九州電力株式会社

川内原子力発電所 1 号機

設計及び工事計画認可申請書

【廃棄物搬出設備設置工事】

川内原子力発電所第1号機 設計及び工事計画認可申請書の一部補正 補正前後比較表
 【第4-3図 非常用照明の取付箇所を明示した図面 廃棄物搬出建屋(EL.33.8m)】

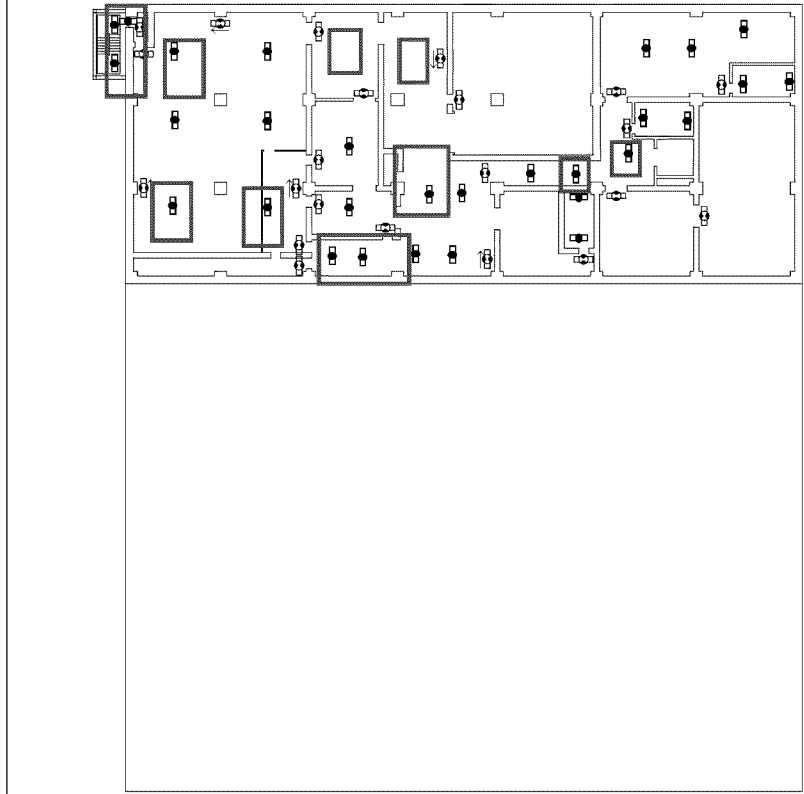
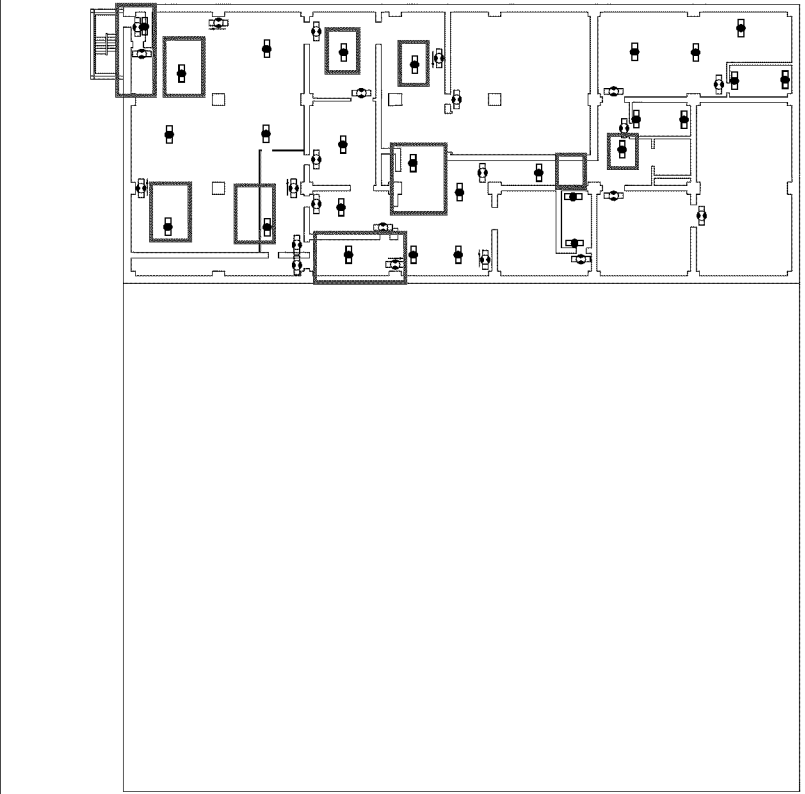
補正前	補正後	備考
<div style="display: flex; justify-content: space-between;"> <div style="width: 45%;">  </div> <div style="width: 45%; text-align: right;"> <p>※1.2号機共用 設計及び工事計画認可申請 第4-3図 川内原子力発電所第1号機</p> <p>非常用照明の取付箇所を明示した図面 廃棄物搬出建屋(EL.33.8m) 九州電力株式会社</p> </div> </div> <div style="margin-top: 10px;"> <p>凡例</p> <ul style="list-style-type: none"> □ 避難口誘導灯 □ 避難通路誘導灯 □ 非常灯 <p>※ 避難口誘導灯、避難通路誘導灯及び非常灯の取付箇所及び数量は関係法令に基づき手続により適宜改善を図る。</p> </div>	<div style="display: flex; justify-content: space-between;"> <div style="width: 45%;">  </div> <div style="width: 45%; text-align: right;"> <p>※1.2号機共用 設計及び工事計画認可申請 第4-3図 川内原子力発電所第1号機</p> <p>非常用照明の取付箇所を明示した図面 廃棄物搬出建屋(EL.33.8m) 九州電力株式会社</p> </div> </div> <div style="margin-top: 10px;"> <p>凡例</p> <ul style="list-style-type: none"> □ 避難口誘導灯 □ 避難通路誘導灯 □ 非常灯 <p>※ 避難口誘導灯、避難通路誘導灯及び非常灯の取付箇所及び数量は関係法令に基づき手続により適宜改善を図る。</p> </div>	<p>設計進捗に伴う変更 (非常灯、誘導灯位置変更)</p>

川内原子力発電所第1号機 設計及び工事計画認可申請書の一部補正 補正前後比較表
 【第4-4図 非常用照明の取付箇所を明示した図面 廃棄物搬出建屋(EL.41.8m)】

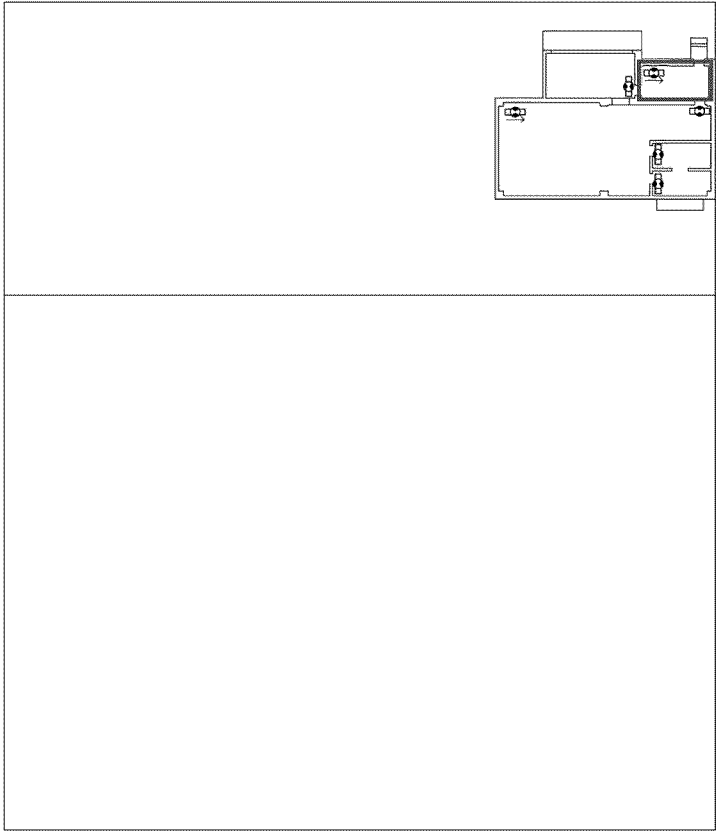
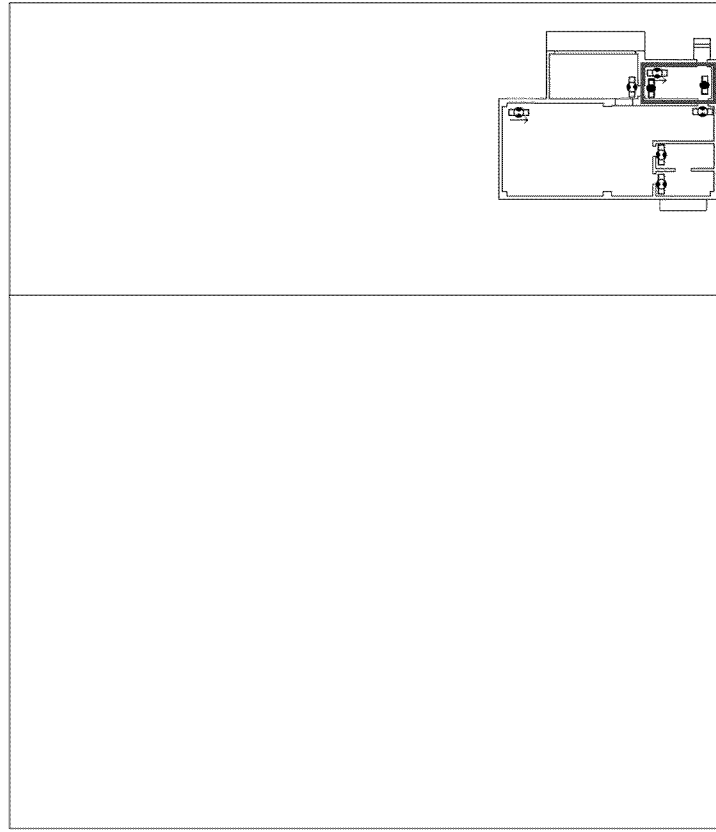
補正前	補正後	備考
<div style="display: flex; justify-content: space-between;"> <div style="width: 45%;">  <p style="text-align: center;">廃棄物搬出建屋 EL.41.8m</p> <p>凡例 □ 避難口誘導灯 ○ 避難通路誘導灯</p> </div> <div style="width: 45%; border: 1px solid black; padding: 5px;"> <p style="text-align: center;">※1.2号機共用 第4-4図 川内原子力発電所第1号機</p> <p style="text-align: center;">非常用照明の取付箇所を明示した図面 廃棄物搬出建屋(EL.41.8m)</p> <p style="text-align: center;">九州電力株式会社</p> </div> </div> <p style="text-align: center;">※ 避難口誘導灯及び避難通路誘導灯の取付箇所及び数量は関係法令に基づき手続により適宜改善を図る。</p>	<div style="display: flex; justify-content: space-between;"> <div style="width: 45%;">  <p style="text-align: center;">廃棄物搬出建屋 EL.41.8m</p> <p>凡例 □ 避難口誘導灯 ○ 避難通路誘導灯 ● 非常灯</p> </div> <div style="width: 45%; border: 1px solid black; padding: 5px;"> <p style="text-align: center;">※1.2号機共用 第4-4図 川内原子力発電所第1号機</p> <p style="text-align: center;">非常用照明の取付箇所を明示した図面 廃棄物搬出建屋(EL.41.8m)</p> <p style="text-align: center;">九州電力株式会社</p> </div> </div> <p style="text-align: center;">※ 避難口誘導灯及び避難通路誘導灯の取付箇所及び数量は関係法令に基づき手続により適宜改善を図る。</p>	<p style="text-align: center;">設計進捗に伴う変更 (非常灯、誘導灯位置変更)</p>

【第 2 - 1 図 通信連絡設備の取付箇所を明示した図面 廃棄物搬出建屋(EL.17.3m、EL.21.3m)】

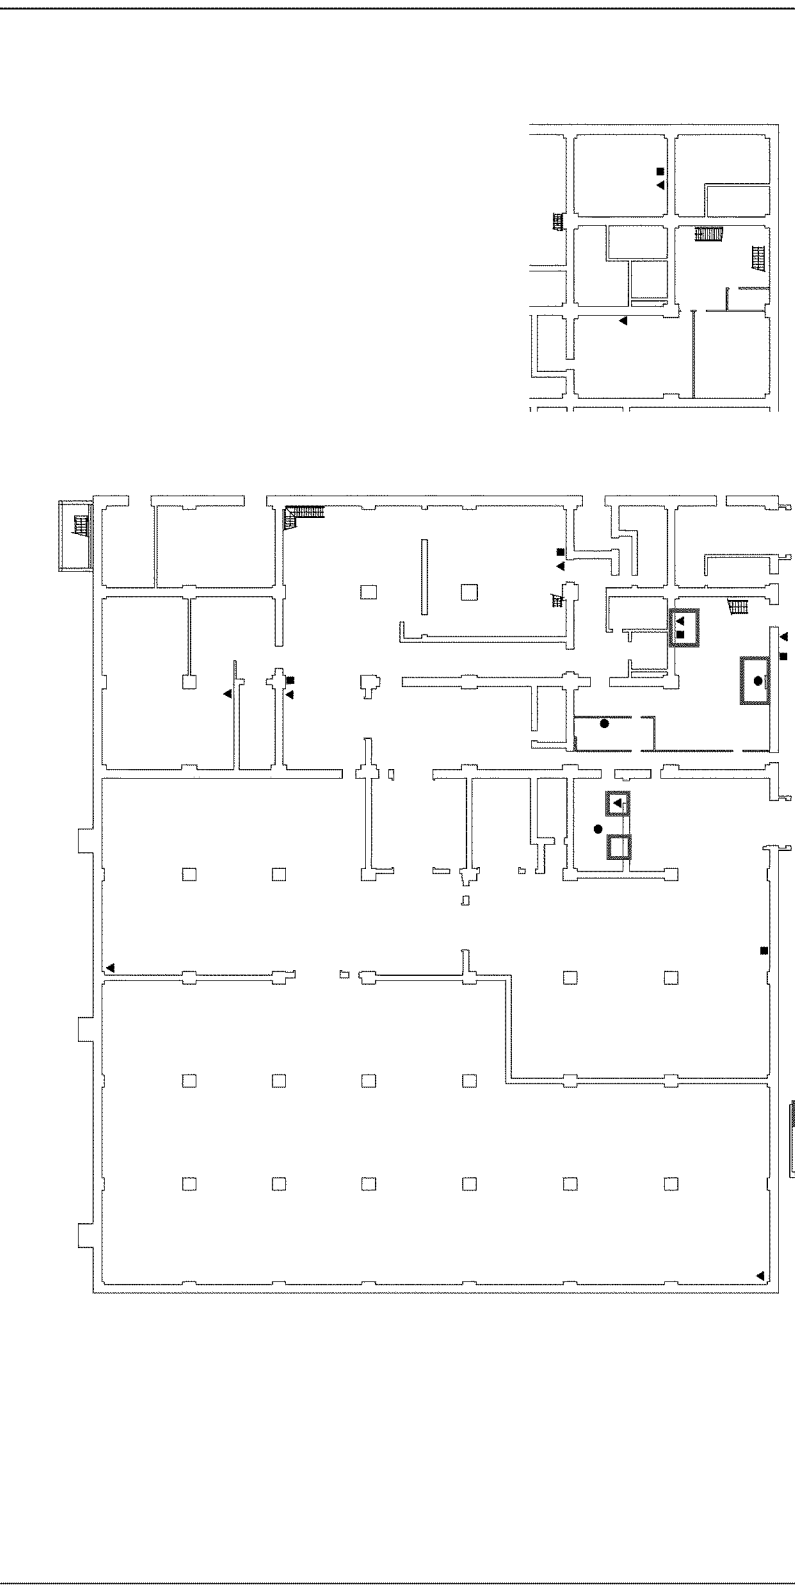
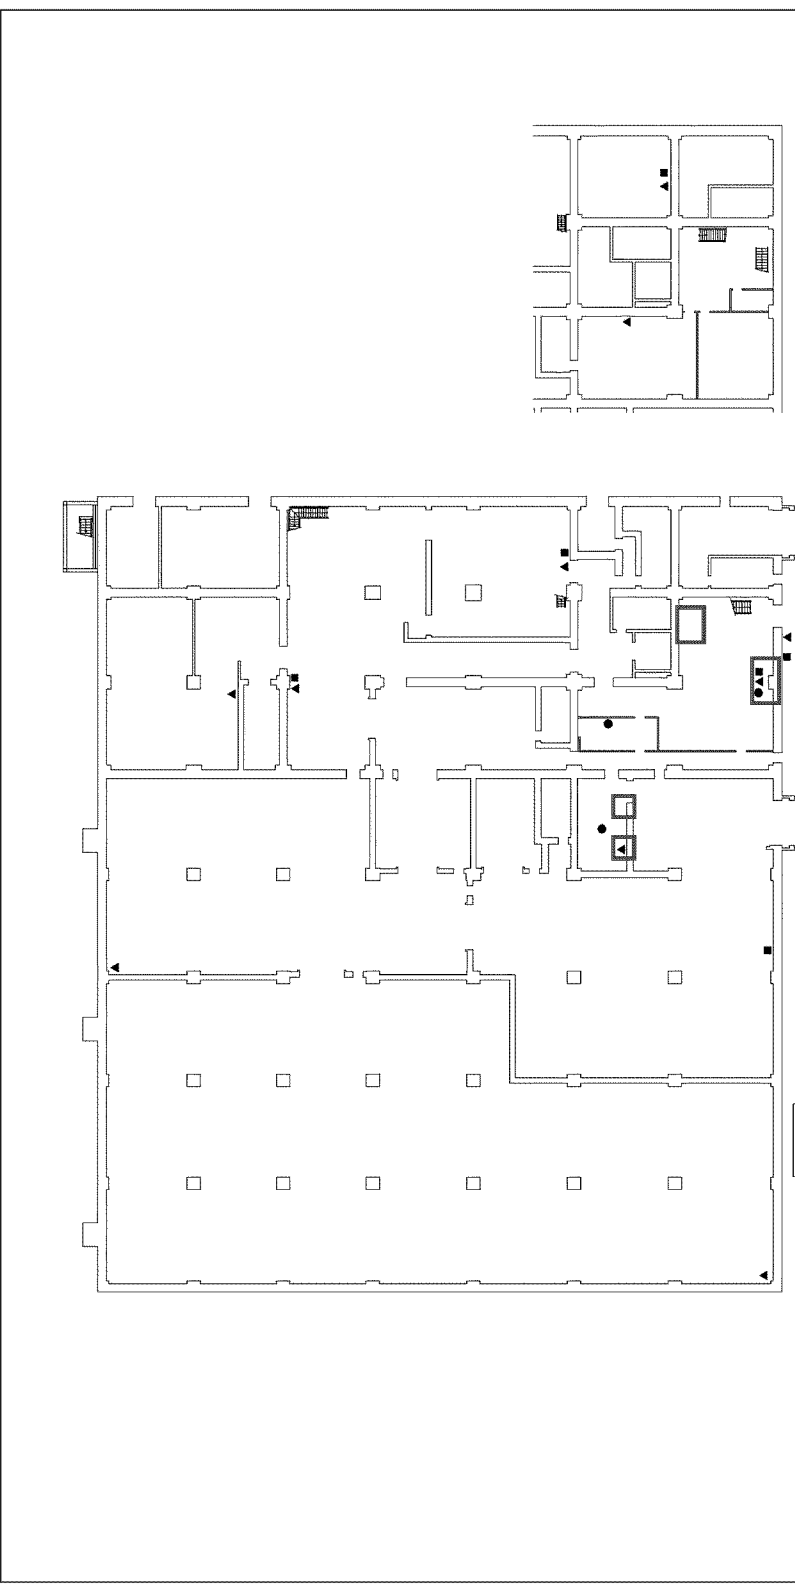
補 正 前	補 正 後	備 考
 <p>廃棄物搬出建屋 EL.21.3m</p> <p>廃棄物搬出建屋 EL.17.3m</p> <p>凡例 ■ ページング装置 (ハンドセット) ▲ ページング装置 (スピーカー) ● 保安電話 (固定型)</p> <p>※1.2号機共用 設計及び工事計画認可申請 第 2-1 図 川内原子力発電所第 1 号機</p> <p>通信連絡設備の取付箇所を明示した図面 廃棄物搬出建屋(EL.17.3m、EL.21.3m)</p> <p>九州電力株式会社</p>	 <p>廃棄物搬出建屋 EL.21.3m</p> <p>廃棄物搬出建屋 EL.17.3m</p> <p>凡例 ■ ページング装置 (ハンドセット) ▲ ページング装置 (スピーカー) ● 保安電話 (固定型)</p> <p>※1.2号機共用 設計及び工事計画認可申請 第 2-1 図 川内原子力発電所第 1 号機</p> <p>通信連絡設備の取付箇所を明示した図面 廃棄物搬出建屋(EL.17.3m、EL.21.3m)</p> <p>九州電力株式会社</p> <p>※ 通信連絡設備の取付箇所及び数量は、通話確認試験の結果により適宜改善を図る。</p>	<p>設計進捗に伴う変更 (ページング位置変更)</p>

廃棄物搬出建屋内に設置するページング装置の配置について、設計方針には変更ないが、資材等を含む配置検討の進捗を踏まえ、運用性向上の観点から設置数・位置を変更し、配置計画を見直した。

川内原子力発電所第 1 号機 設計及び工事計画認可申請書の一部補正 補正前後比較表
 【第 2 - 2 図 通信連絡設備の取付箇所を明示した図面 廃棄物搬出建屋(EL.24.8m、EL.29.3m)】

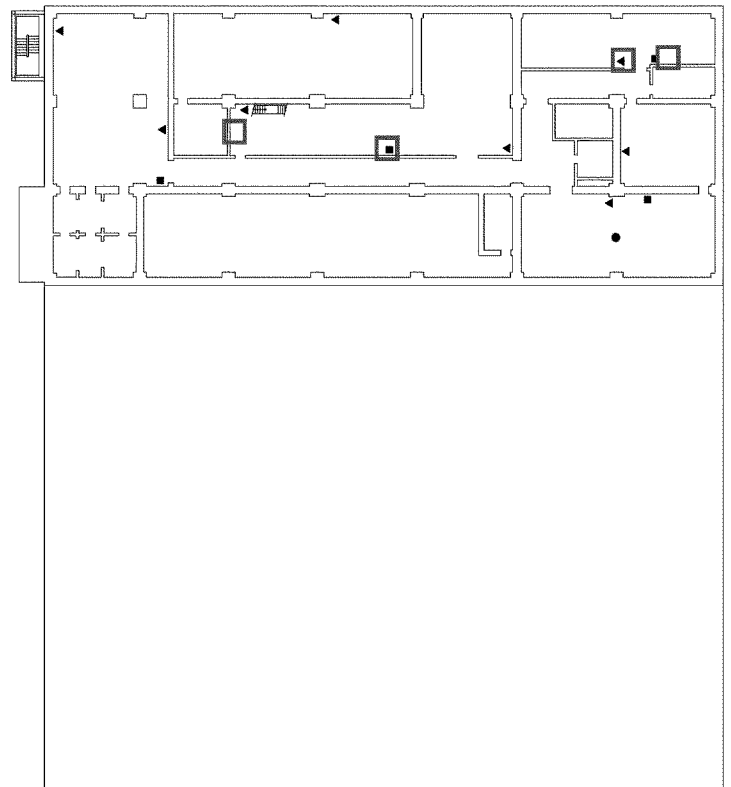
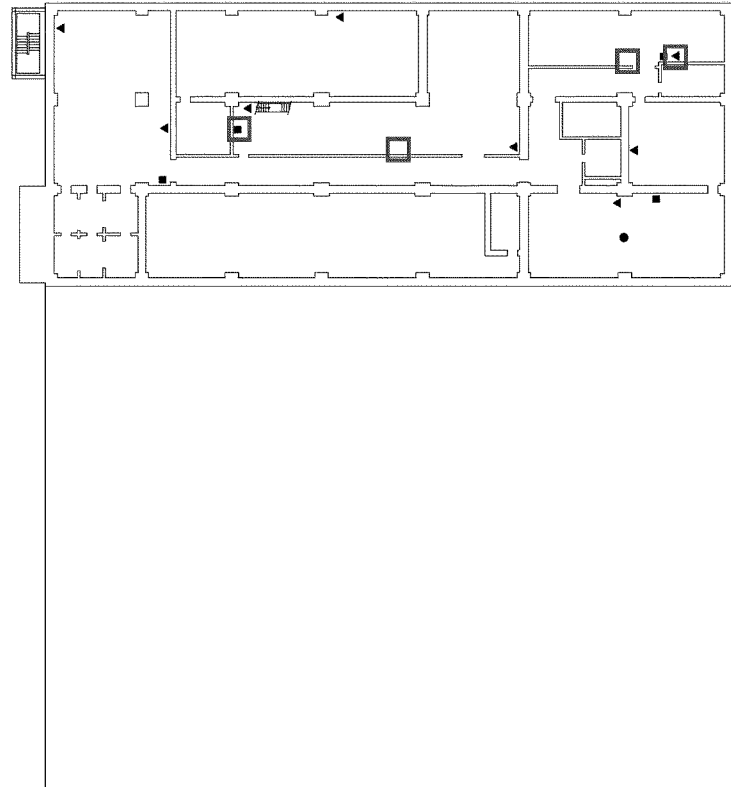
補 正 前	補 正 後	備 考
 <p>廃棄物搬出建屋 EL.24.8m</p> <p>凡例 ■ ページング装置 (ハンドセット) ▲ ページング装置 (スピーカ) ● 保安電話 (固定型)</p> <p>※1.2号機共用 設計及び工事計画認可申請 第2-2図 川内原子力発電所第1号機 通信連絡設備の取付箇所を明示した図面 廃棄物搬出建屋(EL.24.8m、EL.29.3m) 九州電力株式会社</p>	 <p>廃棄物搬出建屋 EL.24.8m</p> <p>凡例 ■ ページング装置 (ハンドセット) ▲ ページング装置 (スピーカ) ● 保安電話 (固定型)</p> <p>※1.2号機共用 設計及び工事計画認可申請 第2-2図 川内原子力発電所第1号機 通信連絡設備の取付箇所を明示した図面 廃棄物搬出建屋(EL.24.8m、EL.29.3m) 九州電力株式会社</p> <p>※ 通信連絡設備の取付箇所及び数量は、通話確認試験の結果により適宜改善を図る。</p>	<p>設計進捗に伴う変更 (ページング位置変更)</p>

川内原子力発電所第 1 号機 設計及び工事計画認可申請書の一部補正 補正前後比較表
 【第 2 - 3 図 通信連絡設備の取付箇所を明示した図面 廃棄物搬出建屋(EL.33.8m)】

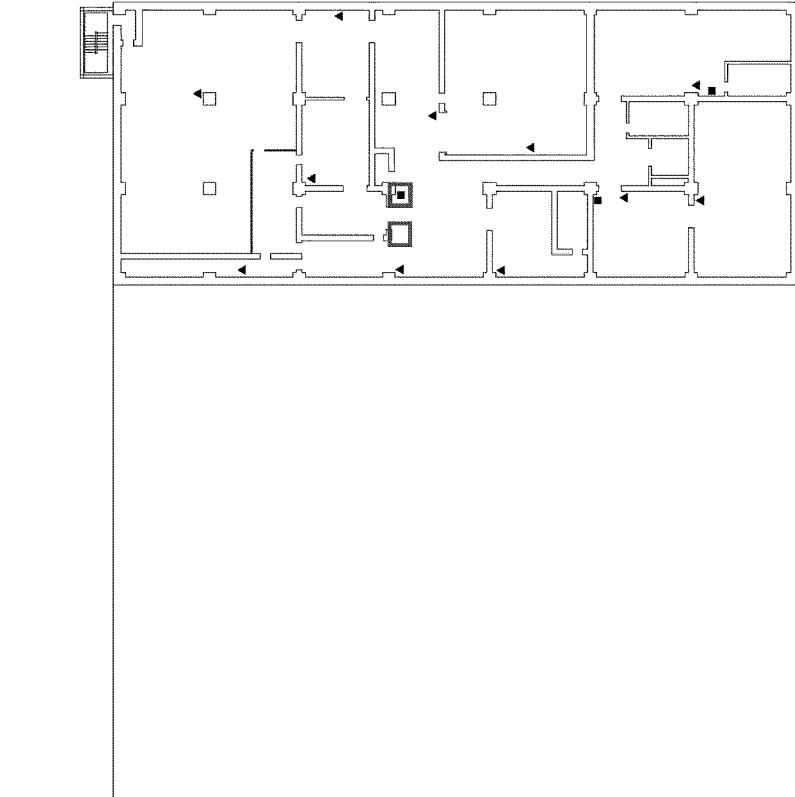
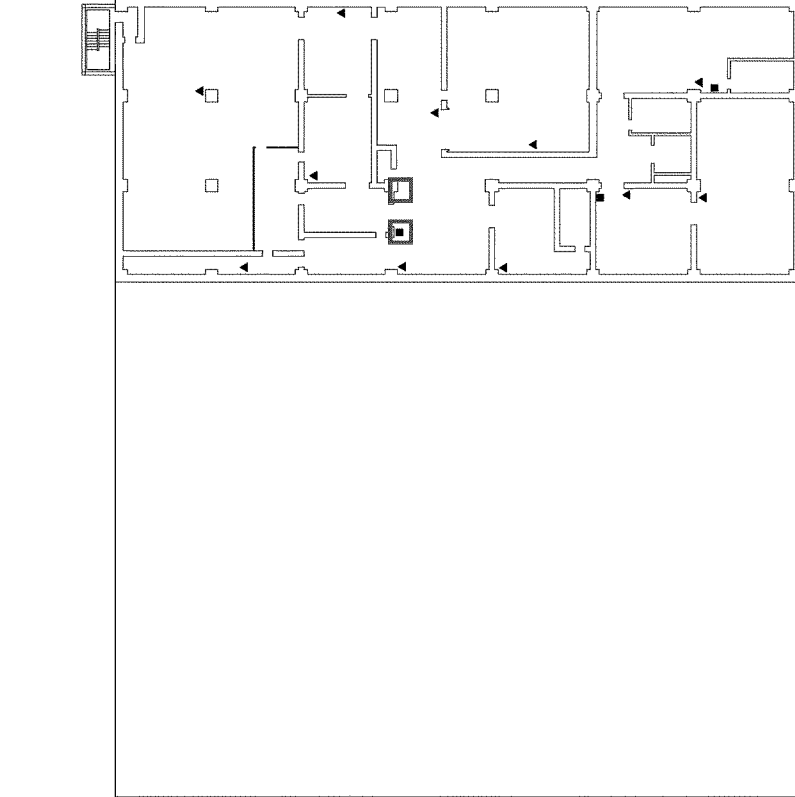
補 正 前	補 正 後	備 考
<div style="display: flex; justify-content: space-between;"> <div style="width: 45%;">  <p style="text-align: center;">廃棄物搬出建屋 EL.33.8m</p> <p>凡例</p> <ul style="list-style-type: none"> ■ ページング装置 (ハンドセット) ▲ ページング装置 (スビーカ) </div> <div style="width: 45%; border: 1px solid black; padding: 5px;"> <p style="text-align: center;">※1.2号機共用 設計及び工事計画認可申請 第 2-3 図 川内原子力発電所第 1 号機</p> <p style="text-align: center;">通信連絡設備の取付箇所を明示した図面 廃棄物搬出建屋(EL.33.8m)</p> <p style="text-align: center;">九州電力株式会社</p> </div> </div>	<div style="display: flex; justify-content: space-between;"> <div style="width: 45%;">  <p style="text-align: center;">廃棄物搬出建屋 EL.33.8m</p> <p>凡例</p> <ul style="list-style-type: none"> ■ ページング装置 (ハンドセット) ▲ ページング装置 (スビーカ) </div> <div style="width: 45%; border: 1px solid black; padding: 5px;"> <p style="text-align: center;">※1.2号機共用 設計及び工事計画認可申請 第 2-3 図 川内原子力発電所第 1 号機</p> <p style="text-align: center;">通信連絡設備の取付箇所を明示した図面 廃棄物搬出建屋(EL.33.8m)</p> <p style="text-align: center;">九州電力株式会社</p> </div> </div> <div style="border: 1px solid black; padding: 5px; margin-top: 10px;"> <p>※ 通信連絡設備の取付箇所及び数量は、通話確認試験の結果により適宜改善を図る。</p> </div>	<p style="text-align: center;">設計進捗に伴う変更 (ページング位置変更)</p>

【第7-3-2図 その他発電用原子炉の附属施設 火災防護設備の構造図 (消火設備) 廃棄物搬出設備電動消火ポンプ】

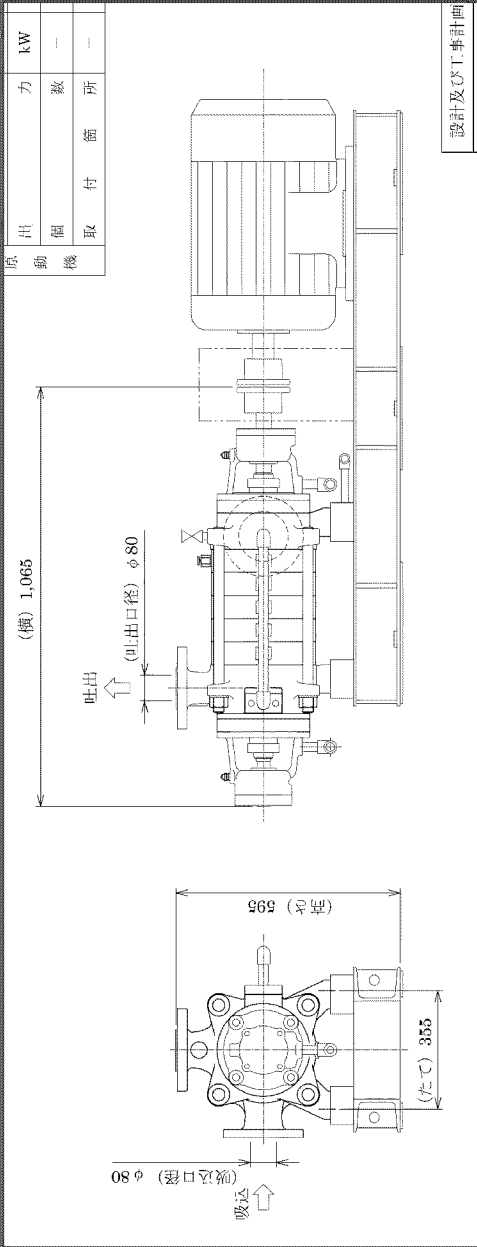
補正前	補正後	備考																																																																
<table border="1" style="width: 100%; border-collapse: collapse;"> <tr> <td colspan="2" style="text-align: center;">主 要 日 表</td> </tr> <tr> <td>種 類</td> <td>ダイフューザ形</td> </tr> <tr> <td>容 積</td> <td>m³/h 17.6以上(20)</td> </tr> <tr> <td>揚 程</td> <td>m 83以上(83)</td> </tr> <tr> <td>最 高 使 用 圧 力</td> <td>MPa 1.0</td> </tr> <tr> <td>最 高 使 用 温 度</td> <td>℃ 40</td> </tr> <tr> <td>材 料</td> <td>SCPH21</td> </tr> <tr> <td>個 数</td> <td>1</td> </tr> <tr> <td>系 統 名 (ライン名)</td> <td>廃棄物搬出設備 電動消火ポンプ水消火ライン</td> </tr> <tr> <td>取 付 箇 所</td> <td>廃棄物搬出設備消火設備庫 EL. 17.3m</td> </tr> <tr> <td>注 意 事 項</td> <td>溢水防護上の 区画番号</td> </tr> <tr> <td>備 考</td> <td>溢水防護上の 配慮が必要な高さ</td> </tr> <tr> <td>原 動 機</td> <td>三相誘導電動機</td> </tr> <tr> <td>出 力</td> <td>15 kW</td> </tr> <tr> <td>個 数</td> <td>1</td> </tr> <tr> <td>取 付 箇 所</td> <td>ポンプと同じ</td> </tr> </table>  <p style="text-align: right;">(単位: mm)</p> <p style="text-align: center;">※ 1.2号機共用 設計及び工事計画認可申請 第7-3-2図 川内原子力発電所第1号機 その他発電用原子炉の附属施設 火災防護設備の構造図 (消火設備) 廃棄物搬出設備電動消火ポンプ 九州電力株式会社</p>	主 要 日 表		種 類	ダイフューザ形	容 積	m ³ /h 17.6以上(20)	揚 程	m 83以上(83)	最 高 使 用 圧 力	MPa 1.0	最 高 使 用 温 度	℃ 40	材 料	SCPH21	個 数	1	系 統 名 (ライン名)	廃棄物搬出設備 電動消火ポンプ水消火ライン	取 付 箇 所	廃棄物搬出設備消火設備庫 EL. 17.3m	注 意 事 項	溢水防護上の 区画番号	備 考	溢水防護上の 配慮が必要な高さ	原 動 機	三相誘導電動機	出 力	15 kW	個 数	1	取 付 箇 所	ポンプと同じ	<table border="1" style="width: 100%; border-collapse: collapse;"> <tr> <td colspan="2" style="text-align: center;">主 要 日 表</td> </tr> <tr> <td>種 類</td> <td>ダイフューザ形</td> </tr> <tr> <td>容 積</td> <td>m³/h 17.6以上(20)</td> </tr> <tr> <td>揚 程</td> <td>m 83以上(83)</td> </tr> <tr> <td>最 高 使 用 圧 力</td> <td>MPa 1.0</td> </tr> <tr> <td>最 高 使 用 温 度</td> <td>℃ 40</td> </tr> <tr> <td>材 料</td> <td>SCPH21</td> </tr> <tr> <td>個 数</td> <td>1</td> </tr> <tr> <td>系 統 名 (ライン名)</td> <td>廃棄物搬出設備 電動消火ポンプ水消火ライン</td> </tr> <tr> <td>取 付 箇 所</td> <td>廃棄物搬出設備消火設備庫 EL. 17.3m</td> </tr> <tr> <td>注 意 事 項</td> <td>溢水防護上の 区画番号</td> </tr> <tr> <td>備 考</td> <td>溢水防護上の 配慮が必要な高さ</td> </tr> <tr> <td>原 動 機</td> <td>三相誘導電動機</td> </tr> <tr> <td>出 力</td> <td>15 kW</td> </tr> <tr> <td>個 数</td> <td>1</td> </tr> <tr> <td>取 付 箇 所</td> <td>ポンプと同じ</td> </tr> </table>  <p style="text-align: right;">(単位: mm)</p> <p style="text-align: center;">※ 1.2号機共用 設計及び工事計画認可申請 第7-3-2図 川内原子力発電所第1号機 その他発電用原子炉の附属施設 火災防護設備の構造図 (消火設備) 廃棄物搬出設備電動消火ポンプ 九州電力株式会社</p>	主 要 日 表		種 類	ダイフューザ形	容 積	m ³ /h 17.6以上(20)	揚 程	m 83以上(83)	最 高 使 用 圧 力	MPa 1.0	最 高 使 用 温 度	℃ 40	材 料	SCPH21	個 数	1	系 統 名 (ライン名)	廃棄物搬出設備 電動消火ポンプ水消火ライン	取 付 箇 所	廃棄物搬出設備消火設備庫 EL. 17.3m	注 意 事 項	溢水防護上の 区画番号	備 考	溢水防護上の 配慮が必要な高さ	原 動 機	三相誘導電動機	出 力	15 kW	個 数	1	取 付 箇 所	ポンプと同じ	<p>記載の適正化 設計進捗に伴う変更 (電動機の基礎部変更)</p>

また、電動消火ポンプについて、ポンプ、原動機に設計変更はないが、ディーゼル消火ポンプと同様に付属品の設計進捗に伴う変更があるため、別紙 4 に示す設工認申請書の添付図面を変更し、最新の状況を反映する。
